Optimierte Spannrolle 531 0564 30

1.4i 16V (AFH)

531 0564 30

036 109 243 J
036 109 243 G (ersetzt)
036 109 243 D (ersetzt)

Bild 1: 531 0564 30 (Vorderansicht)

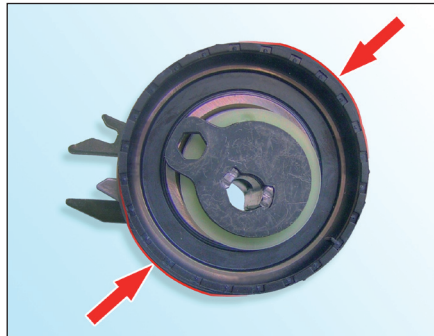
Bei der Spannrolle **531 0564 30** (Sinus-Pulley) handelt es sich um eine geräuschoptimierte Spannrolle, die speziell für die oben genannten Anwendungen entwickelt wurde.

Die roten Markierungen (**Bild 1** und **Bild 2, Pfeile**) verdeutlichen die Merkmale.

Bild 2: 531 0564 30 (Seitenansicht)

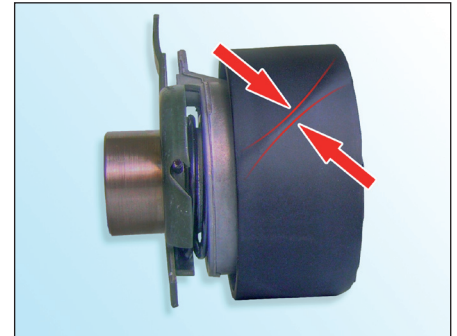
Die Lauffläche der Spannrolle weist diagonal verlaufende Erhebungen auf (**Bild 2**).

Die untypisch verformte Lauffläche ist **kein** Produktionsfehler!
